たかだ なおとし  
大阪市立大学工学部土木  
工学科教授（地盤工学）  
日本野鳥の会、千歳川放  
水路対策専門委員会委員  
長

# 千歳川放水路の 問題点と対策

高田 直俊

図2 河口部ショートカットの効果（開発局計算）

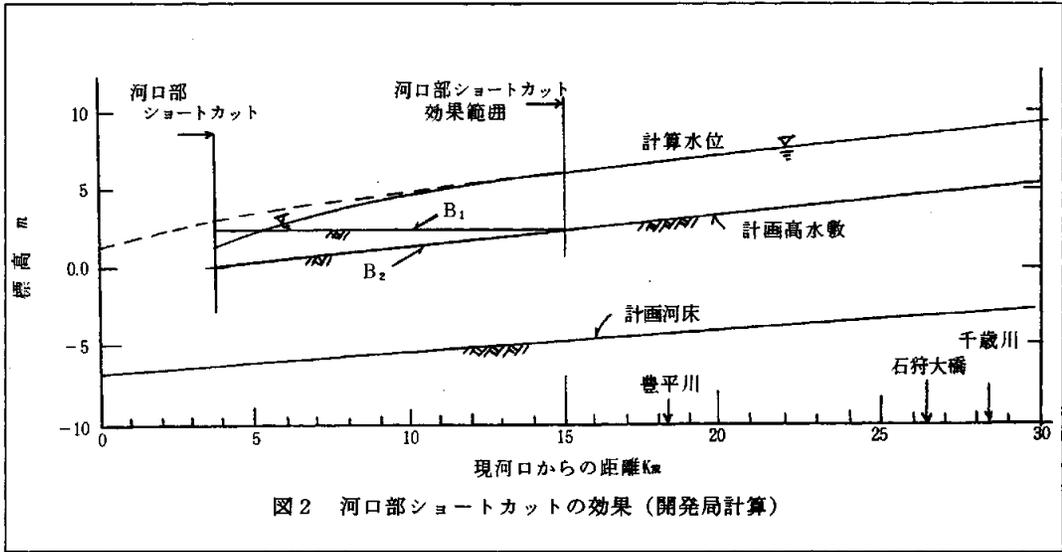
(1) 例えば河口部の放水路の効果を、開発局は図-2の計算結果を根拠に否定している。計算条件の詳細は知らされていないが、図-1と併せて設定放水路断面（図-1の①）が示されている。それによると、低水路はそれよりも上流部と同じ敷巾を持つが、高水敷が高いために、河口部で高水

図5 開発局による対策案の比較検討と評価  
流は低水路のみを流れる。これでは放水路を開削しても十分な疎通能力はなく、上流部の水位が低下しないはずである。

図3 対策案による比較計算水位

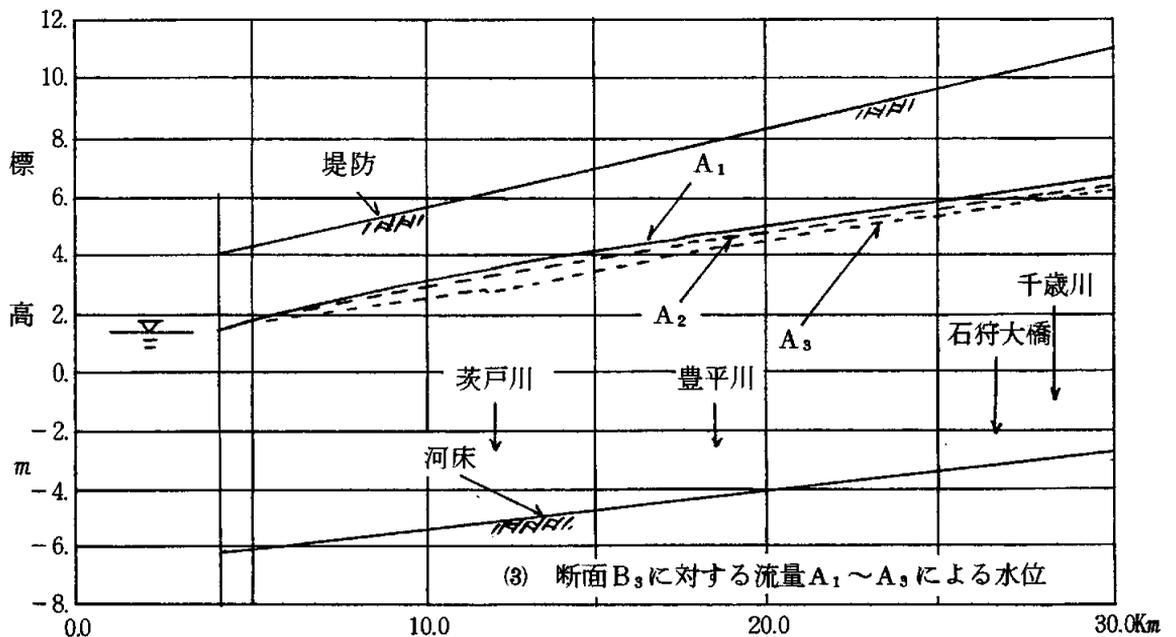
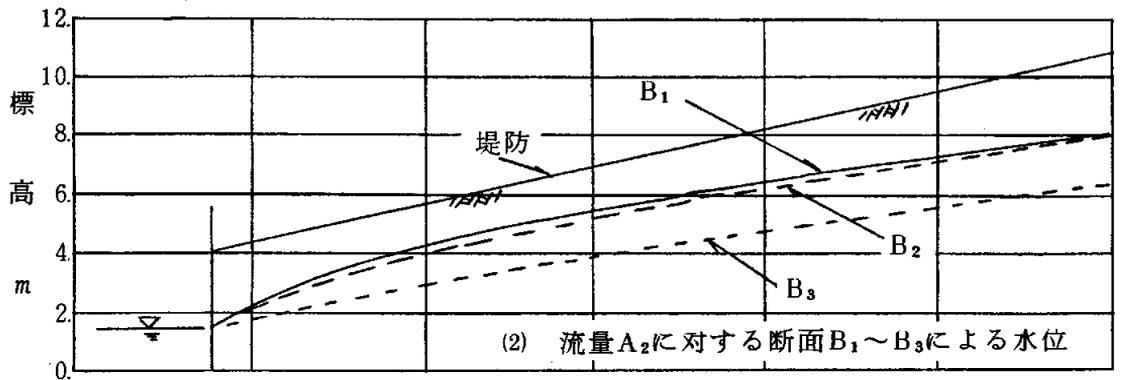
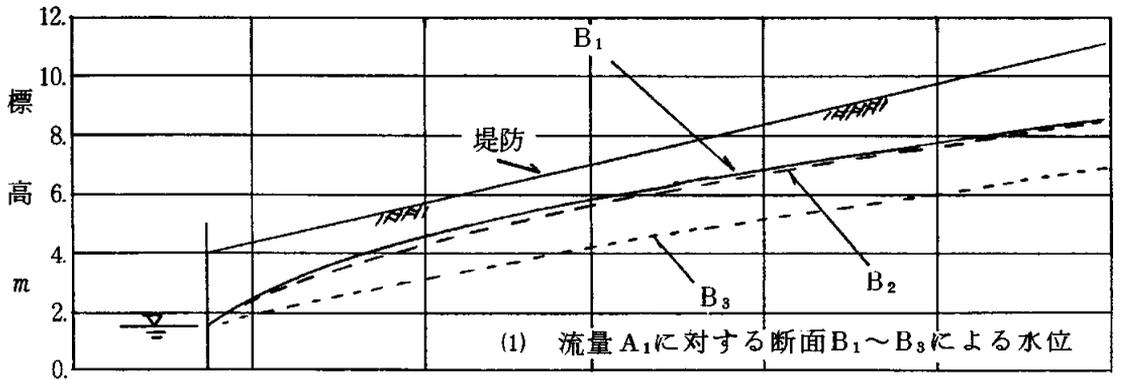
図-3(1)に流量 $A_1$ に対する断面 $B_1 \sim B_3$ の場合の水位分布、図-3(2)にそれぞれ流量 $A_2$ に対する断面 $B_1 \sim B_3$ の水位分布、図-3(3)に最大断面 $B_3$ に対する流量 $A_1 \sim A_3$ の水位分布を示した。この結果から、

- ① 流量 $A_1$ 、 $A_2$ で、高水敷を河口部で下げると、水位は石狩大橋付近で約10cm程度下がる。この程度の切下げは、河口部の高水敷の水深が大きくなり、水深が小さいと流速が上がらないので流量はあまり増えない。したがって上流部の水位はあまり下がらない。
- ② 低水路敷巾を50%増すと( $B_3$ )水位低下は上流までおよび、石狩大橋付近の水位は約1.8m低下する。
- ③ 茨戸川への $2000\text{m}^3/\text{s}$ 放流( $A_3$ )によって、石狩大橋付近の水位は計画水量( $A_1$ )の場合に比べて40cm程度低下する。

以上の計算の細部の条件は、おそらく開発局と異なるので、直接計算水位を比較できないかも知れないが、基準にした開発局の計画断面と流量による条件( $A_1 \times B_1$ )で、石狩大橋付近の水位は開発局側の計算値(図-2)と同じ約8.5mの水位が得られている。なお、断面 $B_1$ と $B_2$ では河口部の水面勾配が大きく、流速はかなり大きい(約4 m/s)。石狩大橋付近では約2.3m/s)。

図4 千歳川放水路に沿う土質 (Ap: 泥炭, Ac: 粘土)

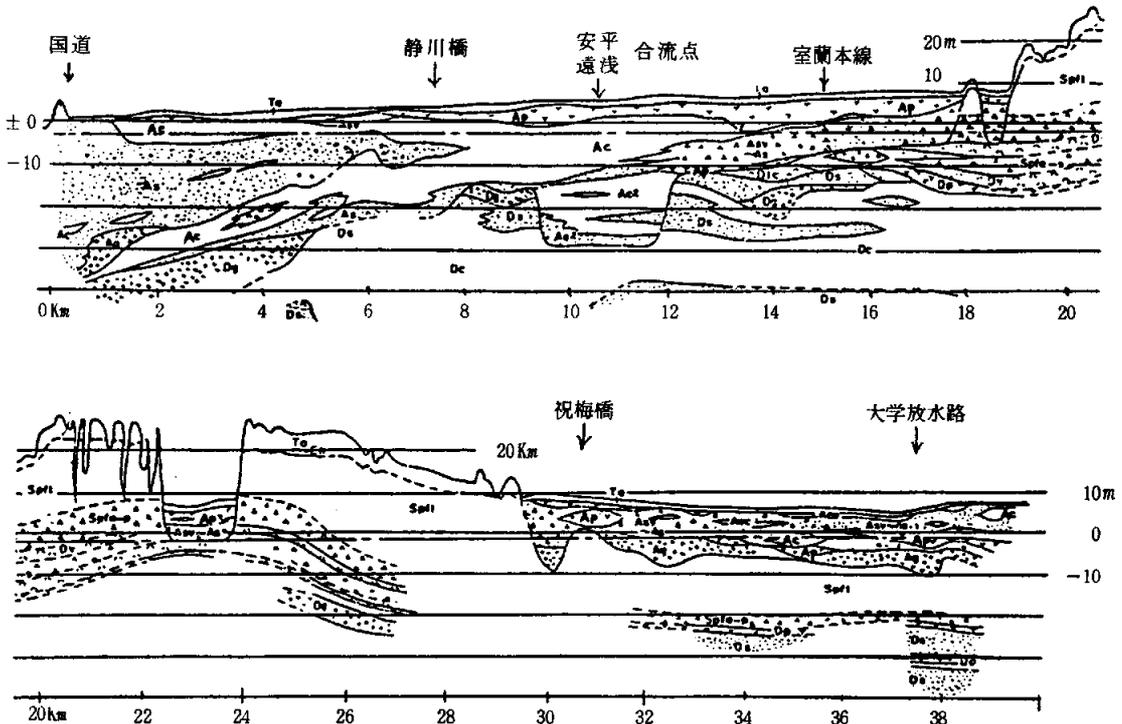
また、掘削土は主として火山灰であるとの希望的観測が述べられている。放水路ルートの中核部は火山灰の丘陵であるが、北部と南部の計約25kmは、図-4のように地下水位がほぼ地盤面にある極めて軟弱な地盤で、泥炭を含む高含水の軟弱土が大量に発生する。この掘削土は捨土として処理しなければならない土で、この処理は極めて困難な問題である。

放水路の中部は火山灰台地の掘削で、斜面勾配を小さ目に取れさえすれば、掘削工事としては（土量の大きいことを問題にしなければ）あまり困難とは思えない。しかし、北部と南部の泥炭層を含む軟弱地盤地帯は、掘削斜面の安定に関してもかなりの問題を抱えることになる。また、この掘削によって周辺地盤の地下水位を大幅に低下させるので、これに起因する地盤沈下を引き起こすことは避けられない。

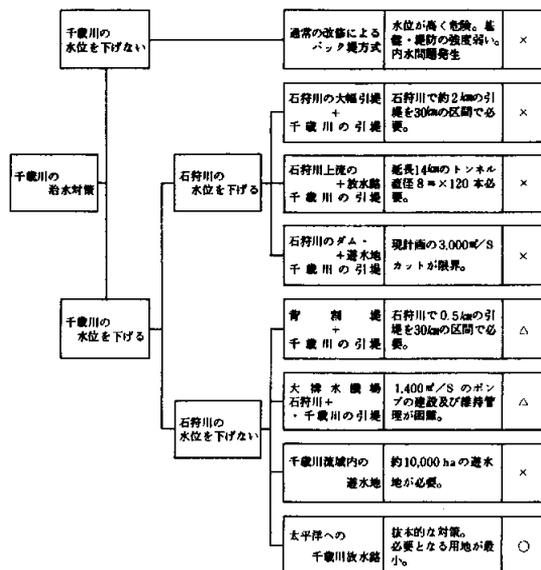
開発局はいくつかの対策案を図-5のように比較し、石狩川からはどうしても洪水流を海に流せないで、有効な対策は放水路しかない結論している。これは石狩川の河口断面を小さく保つ、「安定河道」の考えを採っているからである。この点を詳しく考えよう。

(3) 石狩川の水位低下には、河口部の放水路建設とともに、低水路の大幅な拡幅が有効であることに疑問の余地はない。これが安定河道の考え方によって斥けられているのである。これは流下してくる土砂が低水路に、また海岸の漂砂が河口に沈澱・堆積しないだけの流速を普段持たせておくために、低水路断面を小さい目に造ることを意味している。

「安定河道」はアカデミックな響きを持つ美しい言葉ではあるが、100年に1度という大きな高水流を安全に海へ流すことを至上命令として河道整備を行おうとしているときに、この数分の1から十分の1の流量を対象にして低水路断面を決めることは明らかな矛盾である。

図6 豊平川、篠津川合流点から夕張川合流点までの大巾引堤後の計算水位

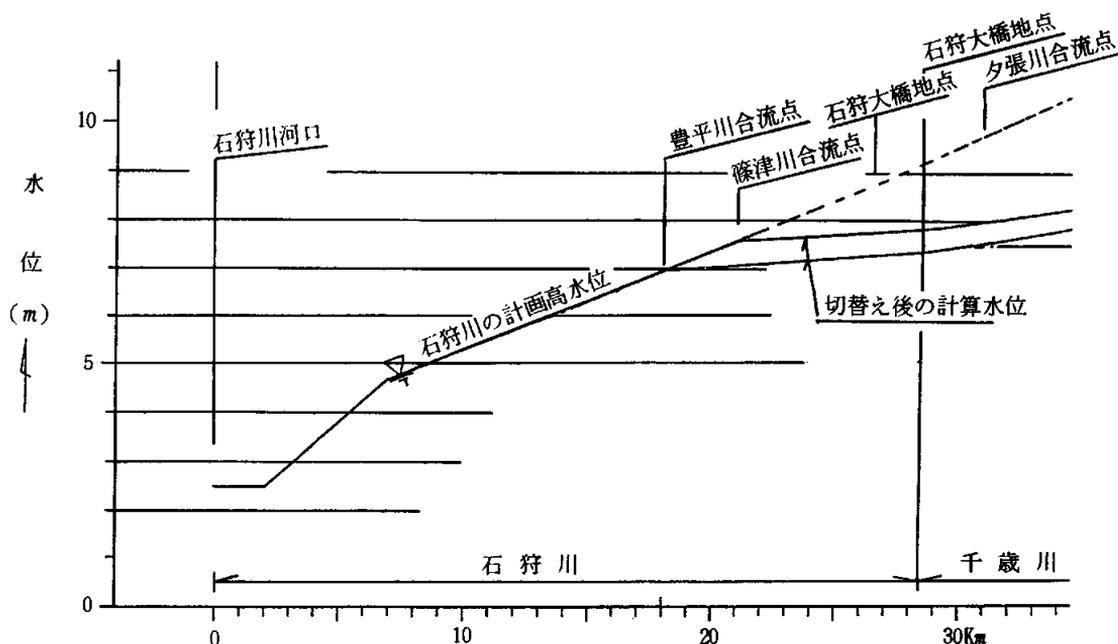
(2) 豊平川および篠津川合流点から夕張川合流点付近まで、2通りの大規模な引堤を想定して高水時の水位計算を行って図-6の結果を示し、これも千歳川合流点の水位低下に効果がないとして斥けている。河口部の疎通能力を増さない条件の下では（そのため最下流部の水面勾配は非常に急になっ

ている）、拡副部は湖になるだけである。
